DETERMINAZIONE DEL DIRIGENTE SERVIZIO VIA/VINCA 25 giugno 2024, n. 293

[ID VIP 9795] - Parco eolico denominato "Monteruga", costituito da 5 aerogeneratori di potenza nominale pari a 6,6 MW, per una potenza complessiva di 33 MW, da realizzarsi nei comuni di Salice Salentino (LE), Veglie (LE) e Nardò (LE), con opere di connessione alla RTN ricadenti nei comuni di San Pancrazio Salentino (BR), Avetrana (TA) ed Erchie (BR). Istanza per il rilascio del Provvedimento di VIA statale ex art. 23 del D.lgs. n. 152/2006 e ss.mm.ii.

Relazione tecnica a supporto dell'istruttoria sul progetto
ID_VIP 9795

Tipologia di progetto	Impianto Eolico Onshore
Potenza	Potenza complessiva di 33 MW (5 aerogeneratori di potenza nominale pari a 6,6 MW)
Ubicazione	Salice Salentino (LE), Veglie (LE) e Nardò (LE), con opere di connessione alla RTN ricadenti nei comuni di San Pancrazio Salentino (BR), Avetrana (TA) ed Erchie (BR)
Proponente	wpd Salentina s.r.l.

Figura 4 – Perimetro del Vincolo individuato dal Ministero per il “Villaggio di Monteruga” (Nardò (LE) - Foglio 2, particelle 3 e 6 (Catasto terreni) - Veglie (LE)- Foglio 3, particelle 6, 10, 11, 12 e 280 (Catasto terreni)

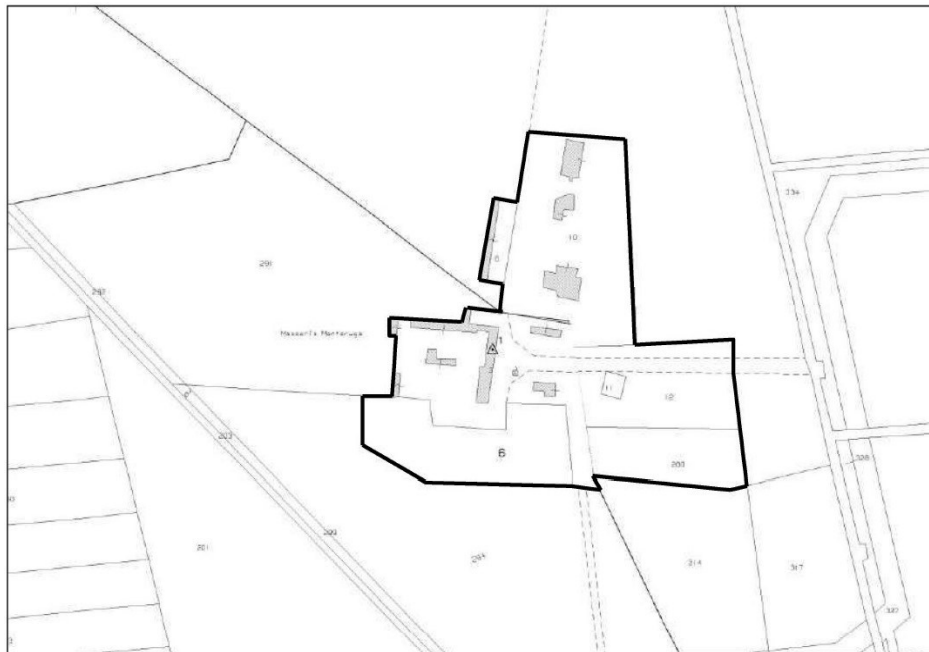
Si precisa che, l’impianto nella fattispecie gli aerogeneratori WGT 4 e WGT 5, ricadono nell’area buffer del “Villaggio di Monteruga” distando rispettivamente circa 1600 m. e circa 1200 m. dal sito vincolato. Ai sensi dell’art.13 del D.lgs. 22/01/2004 n.42, la Commissione Regionale per il Patrimonio Culturale della Puglia con Decreto Ministeriale n.273 del 04.08.2023, ha dichiarato il sito di interesse culturale ed è stato, quindi, sottoposto a tutte le disposizioni di tutela contenute nel predetto Decreto Legislativo.

L’area di progetto, pertanto, ricade tra quelle classificate come non idonee ai sensi dell’art. 20 comma 8 lett. c-quater del D. lgs. 199/2021.

Figura 5 – Verifica di coerenza del progetto rispetto alle aree idonee di cui al d.lgs. 199/2021

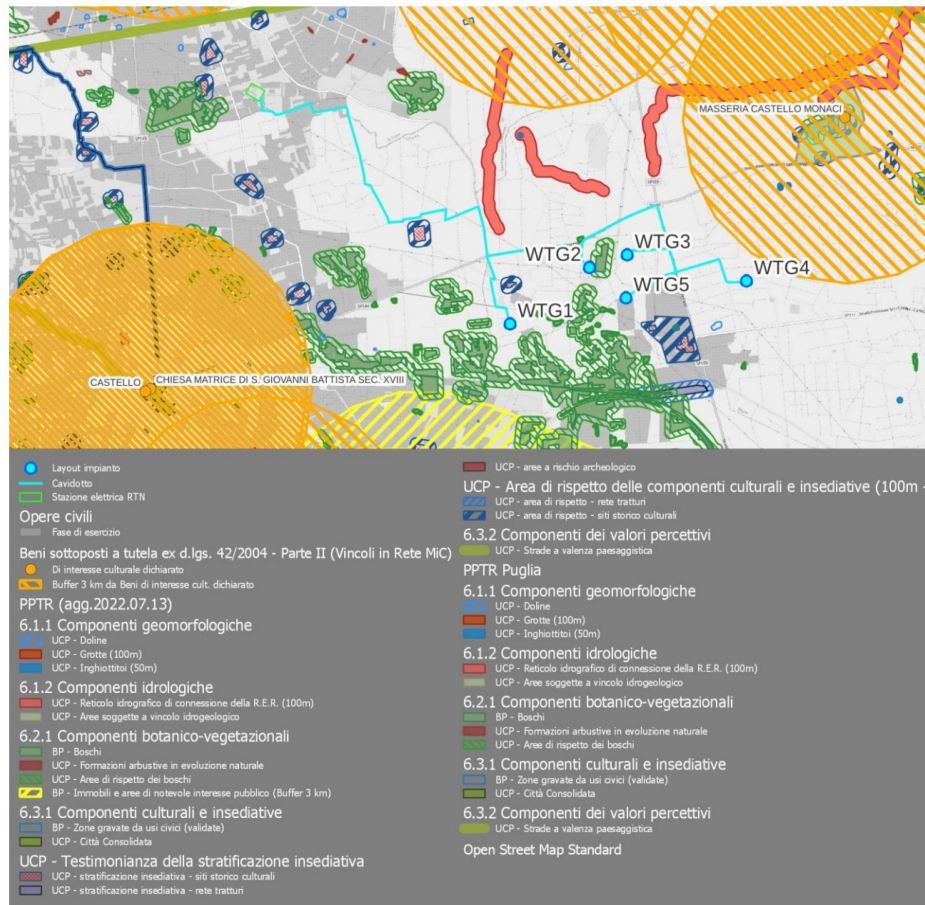
- **Let. c ter)** – Il progetto non riguarda la realizzazione di un impianto fotovoltaico né di un impianto a biomassa;
- **Lettera c quater)** – L’area destinata al progetto **non si colloca** all’interno del perimetro dei beni tutelati dal Codice dei beni culturali e del paesaggio. Questa area è **situata** entro la fascia di rispetto stabilita per i beni protetti dall’articolo 136 del D.lgs. n. 42/2004.

Figura 4 – Verifica di coerenza del progetto rispetto alle aree idonee di cui al d.lgs. 199/2021 (dettaglio area impianto)

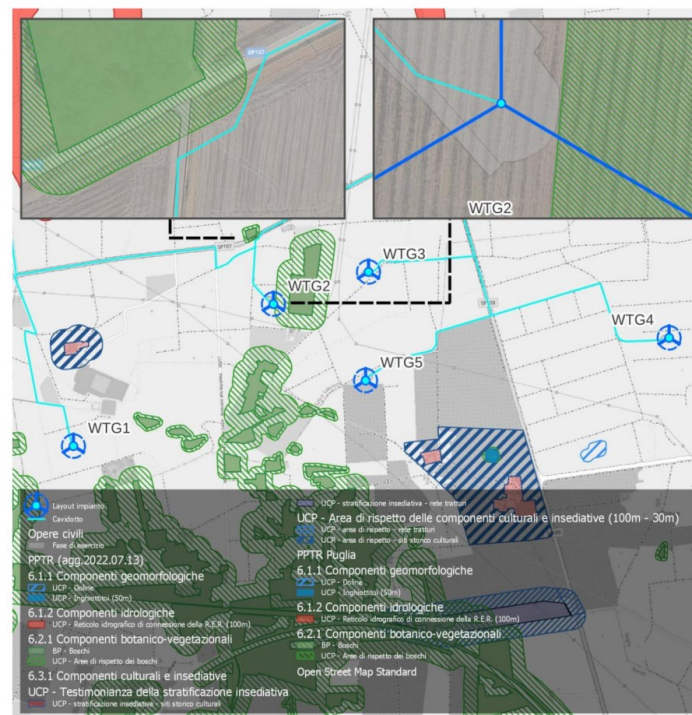
L'area dell'impianto proposto **NON** ricade tra quelle indicate come *non idonee* ai sensi del regolamento regionale n. 24 del 2010.

Figura 8 – Carta delle produzioni vinicole di qualità

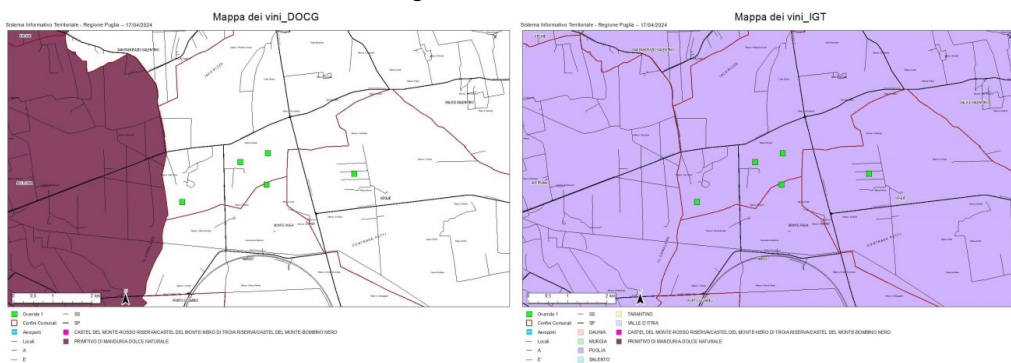
L'areale di una coltura di pregio, di per sé, non può essere qualificato come area non idonea ex d.m. 10.09.2010 e/o Reg.Reg.24/2010; nello specifico per i vigneti presenti il marchio DOC o DOCG non è automaticamente assegnato a tutte le uve da vino prodotte nel rispettivo areale di produzione come si evince dallo stralcio della carta delle produzioni vinicole.
